CCR-VIA -- COMITATO DI COORDINAMENTO REGIONALE PER LA VALUTAZIONE D'IMPATTO AMBIENTALE

Giudizio n° 4399 **Del** **07/11/2024**
Prot. n° 24/0406022 **Del** **21/10/2024**

Oggetto: Intervento di difesa dalla erosione costiera in località Vignola nel Comune di Vasto

Tipo procedimento: Verifica di assoggettabilità a VIA ai sensi dell'art. 19 del D.Lgs. 152/06 e ss.mm.ii. con annessa V.Inc.A. ai sensi del DPR 357/1997 e ss.mm.ii. di competenza comunale

Fig. 3.8 Distribuzione delle altezze d'onda massime (m) – Onda direzione al largo 30°N Tr 25 anni (stato attuale a sinistra, configurazione di progetto generale a destra)

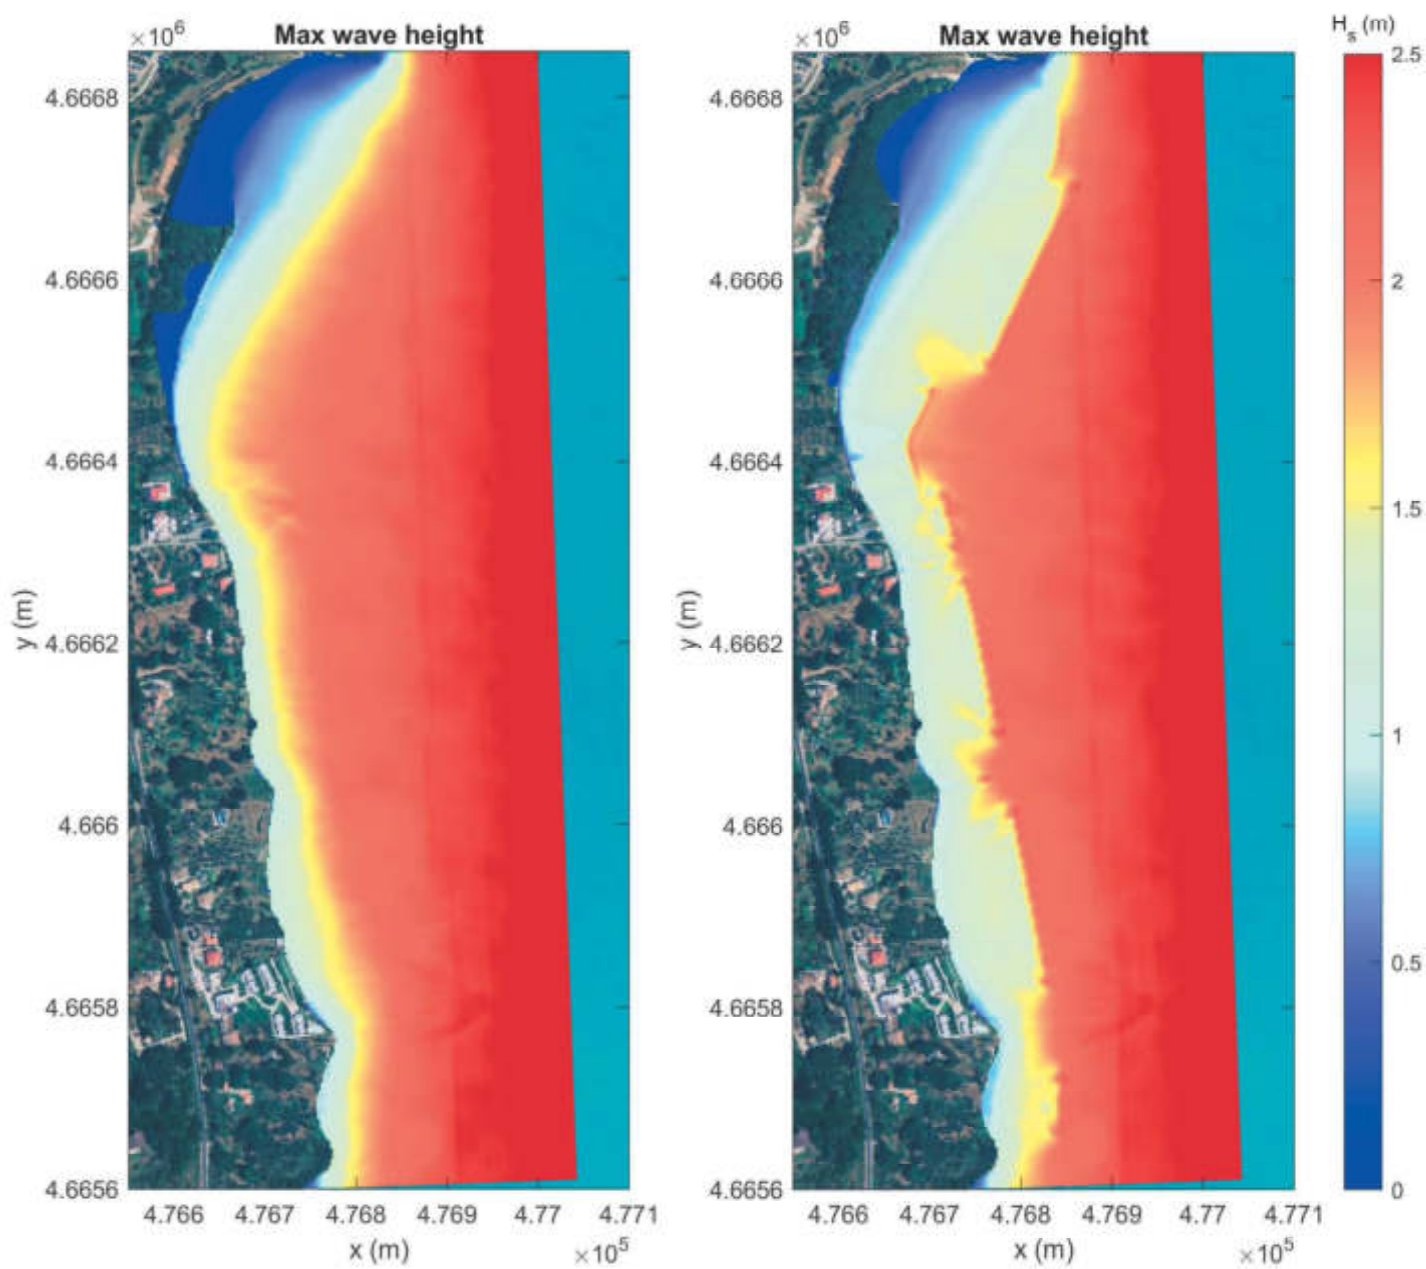
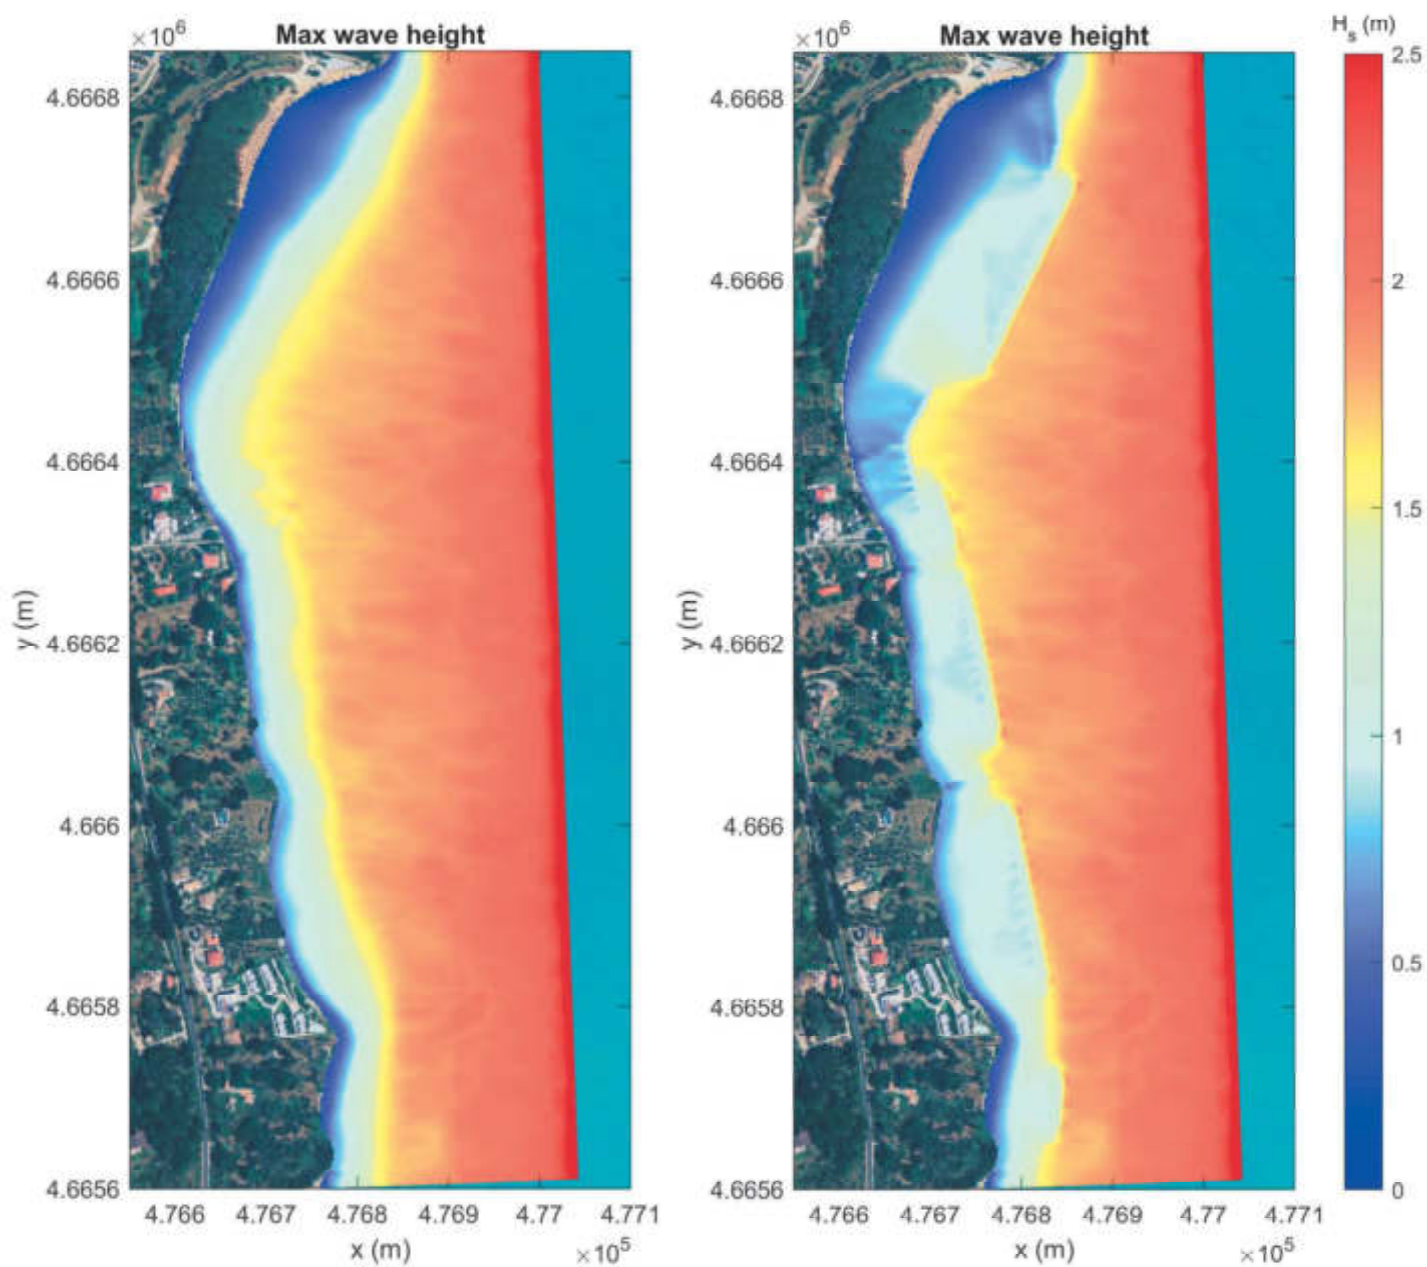
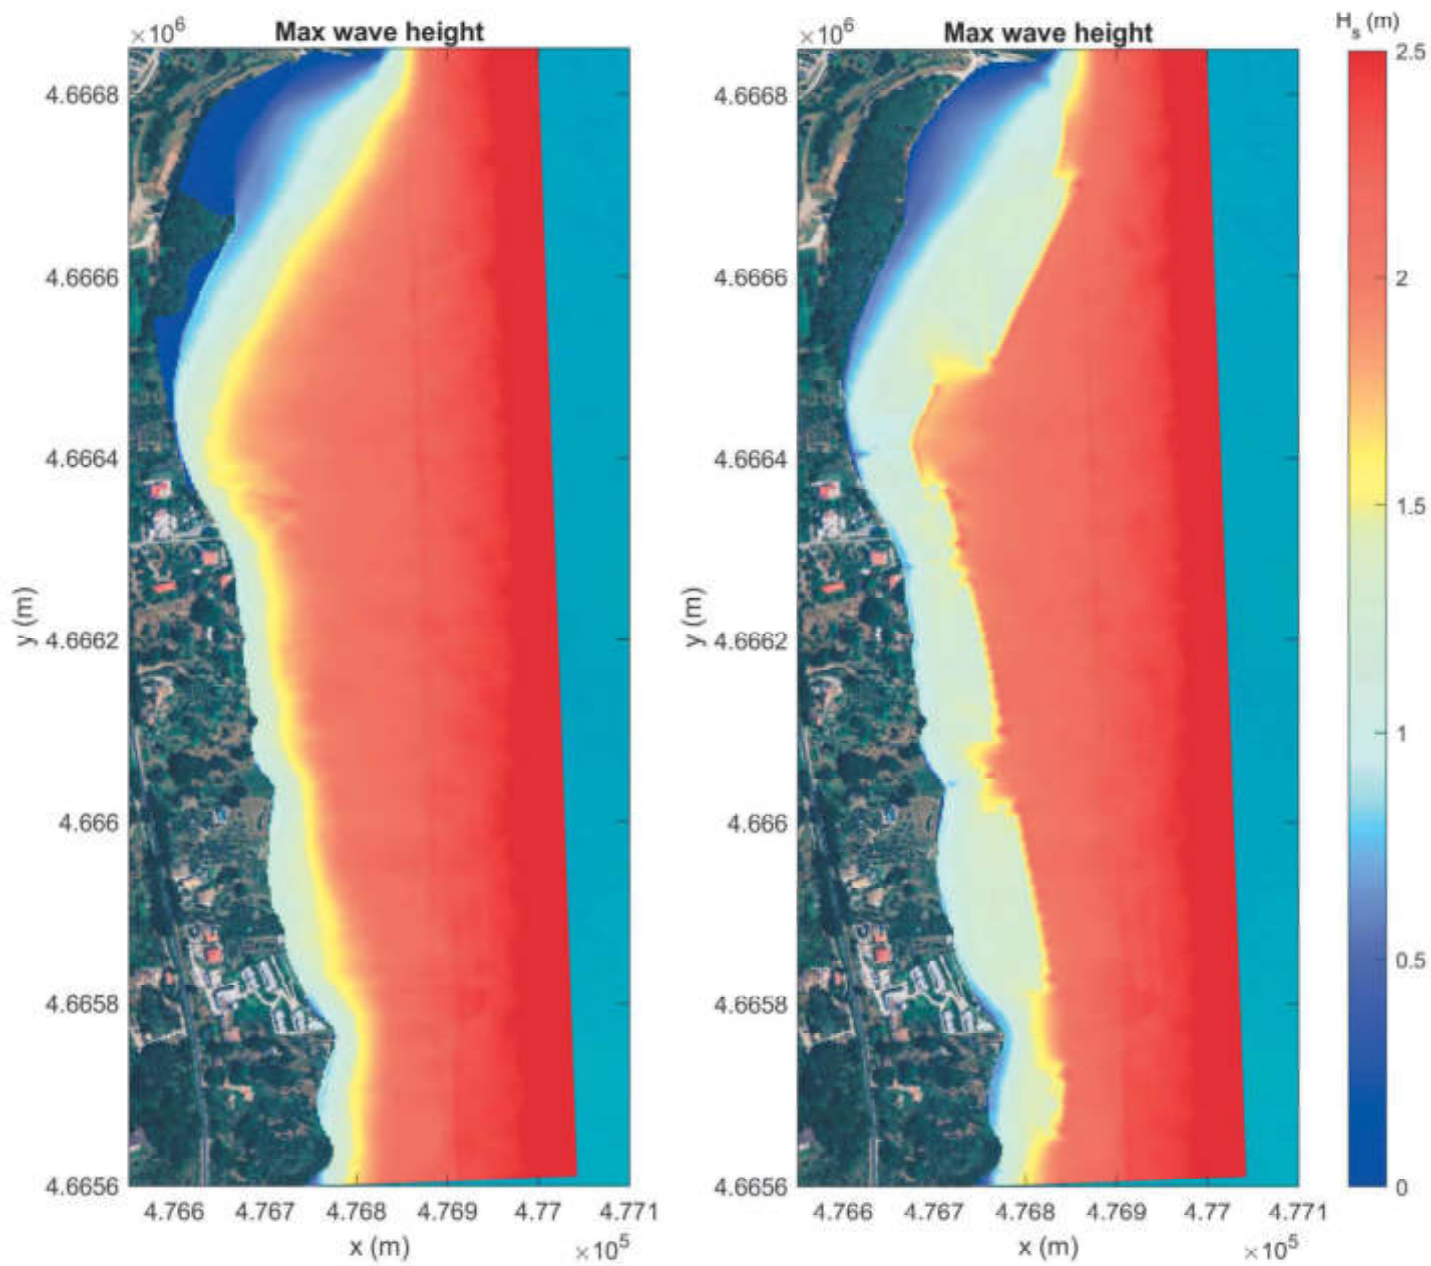
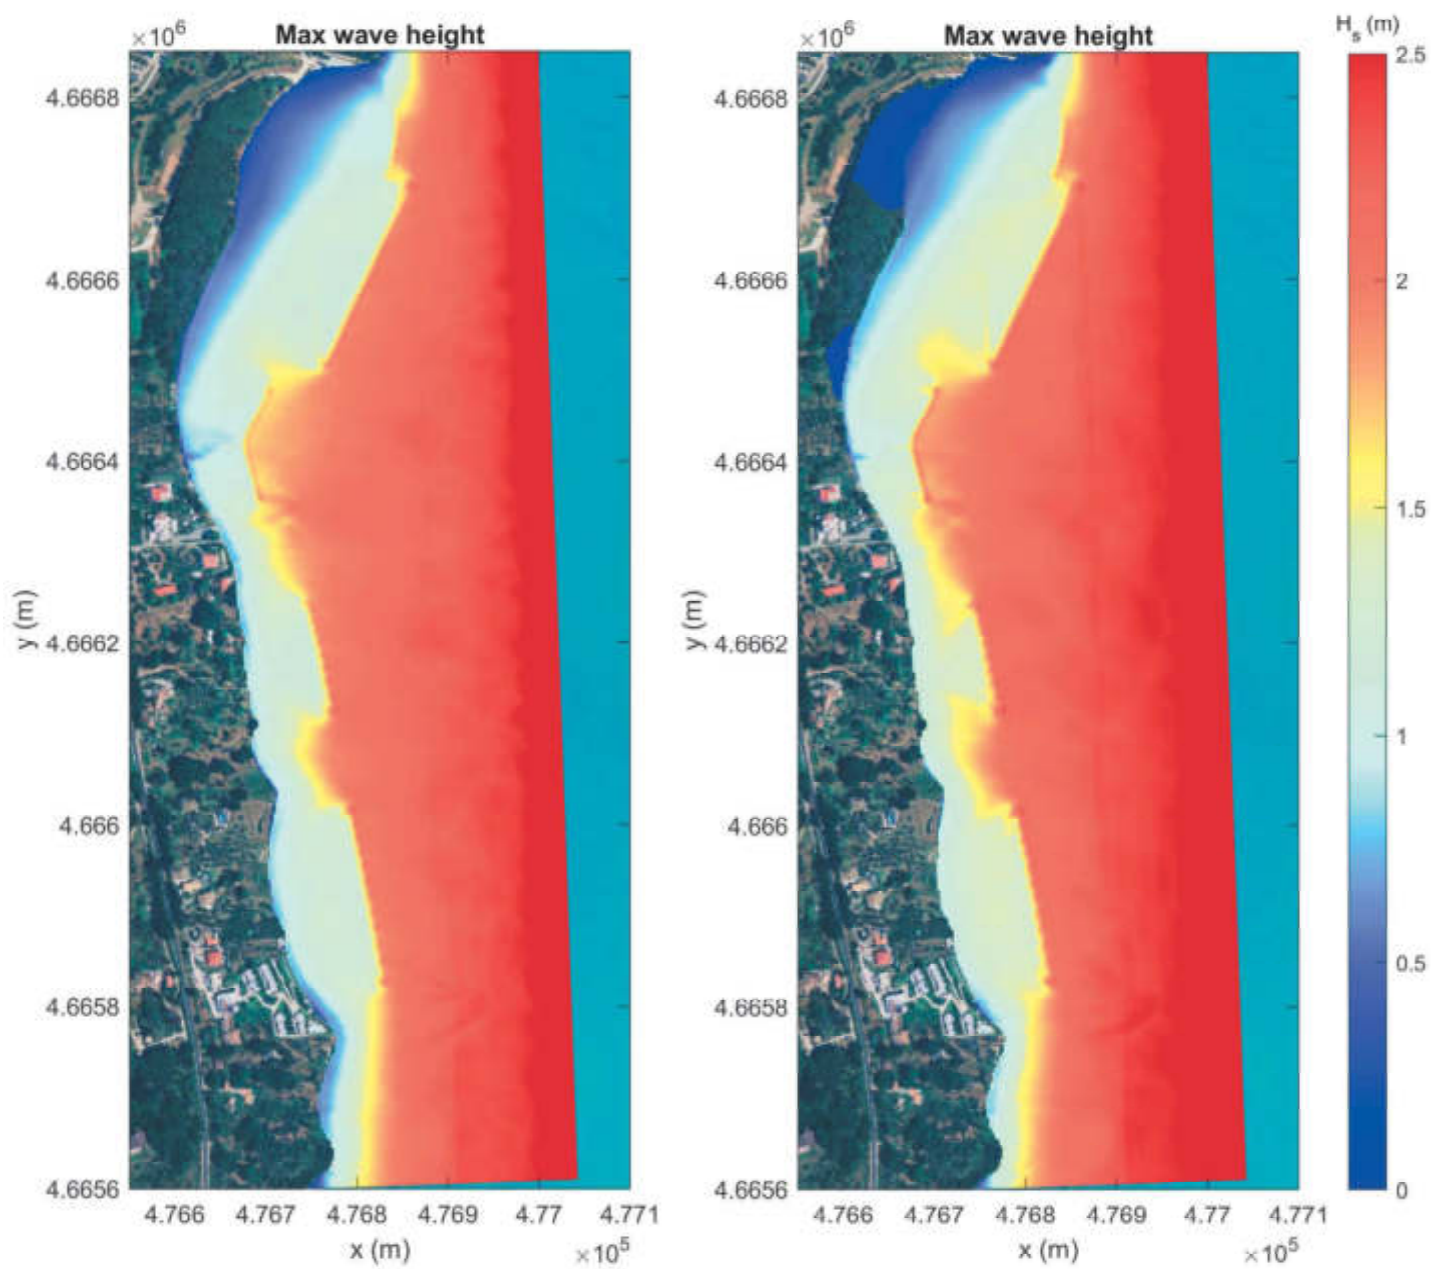
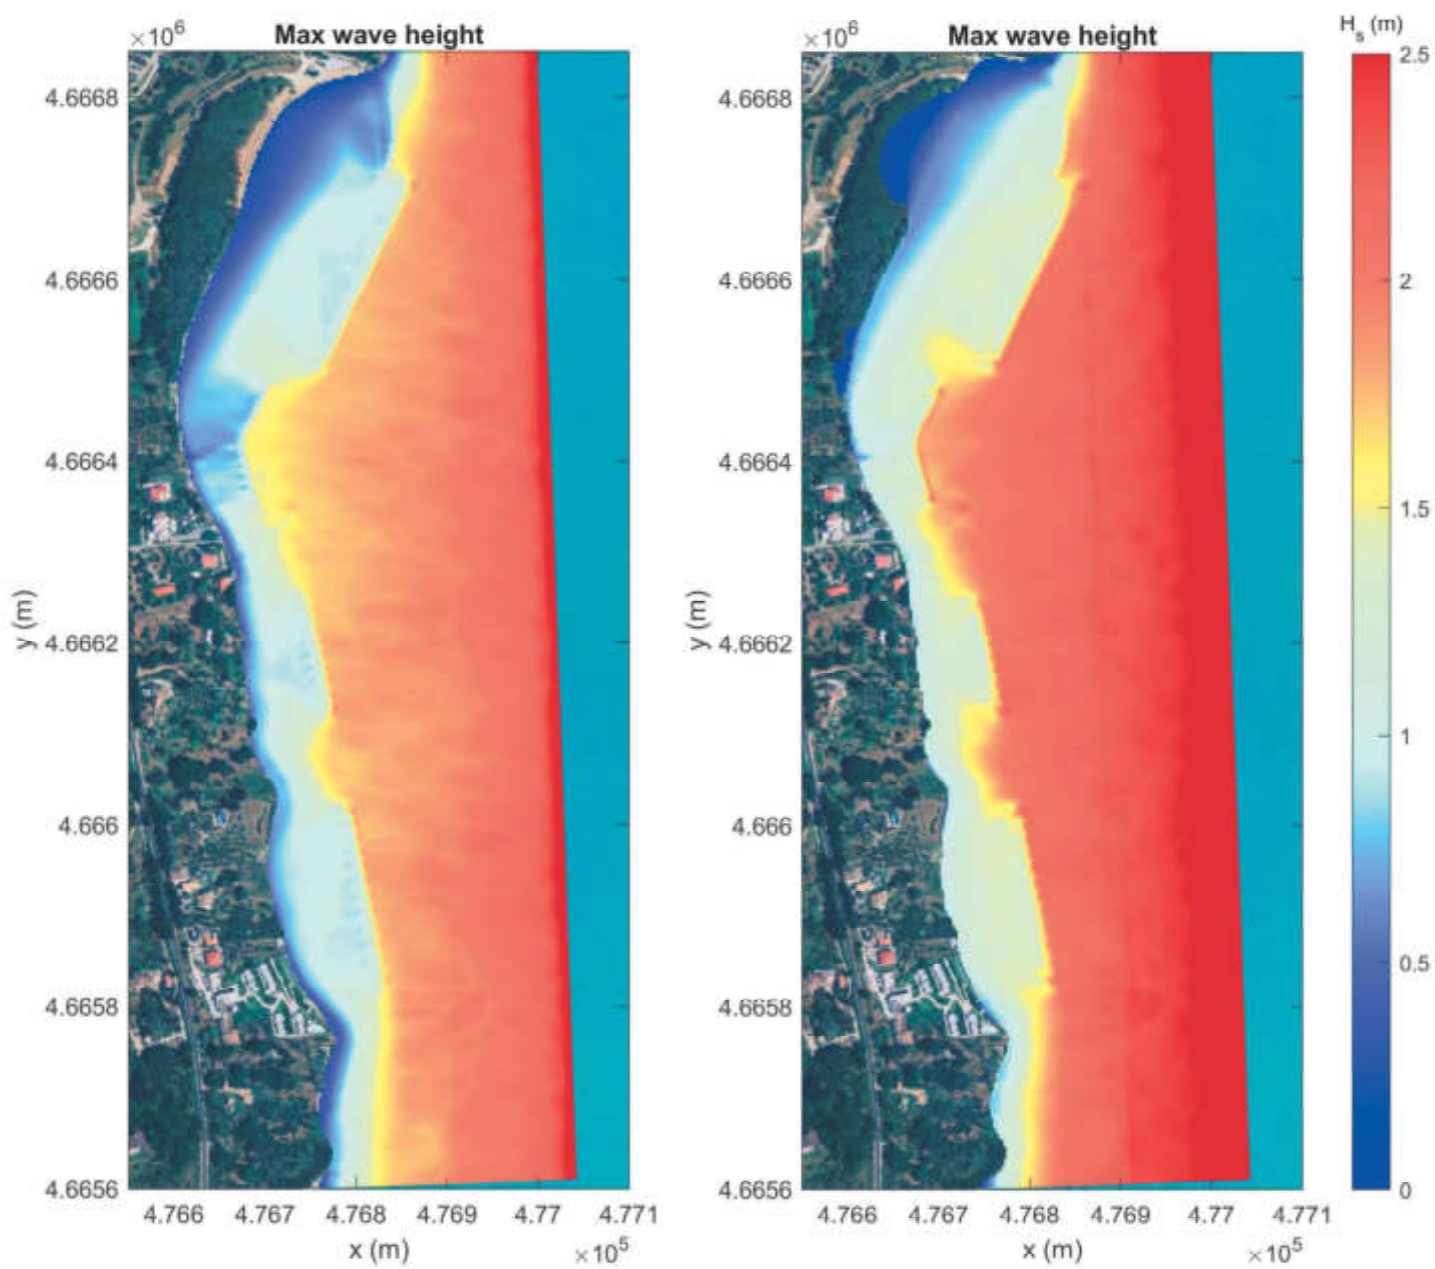
- *Le mappe riportate da Fig. 3.3 a Fig. 3.12 mostrano l'abbattimento dell'altezza dell'onda incidente in tutta l'area protetta dalle opere con la creazione di zone di minore energia del moto ondoso con valori medi di abbattimento superiori al 50%;*
- *Le mappe relative alla circolazione idrodinamica presentano le correnti di ritorno massime nei varchi, caratteristiche dei litorali difesi da opere sommerse, con valori massimi prossimi o inferiori a 1.5m/s e concentrate negli estremi delle pocket-beach. Nei tratti di spiaggia, normalmente occupate dalla balneazione, nella configurazione di progetto si hanno velocità inferiori o prossimi rispetto alla configurazione attuale.*

- 1. È necessario, sulla base di quanto indicato in premessa, produrre quanto richiesto con giudizio n. 4281/2024 riportando nello SPA gli scenari idrodinamici con specifici tempi di ritorno, con le considerazioni sulle altezze d'onda di progetto dei massi, sulle altezze d'onda agenti sulle opere, sulle correnti sia di rip che di longshore indotte dal frangimento delle onde sulle opere.**

Le mappe riportate da Fig. 3.3 a Fig. 3.12 mostrano l'abbattimento dell'altezza dell'onda incidente in tutta l'area protetta dalle opere con la creazione di zone di minore energia del moto ondoso con valori medi di abbattimento superiori al 50%.
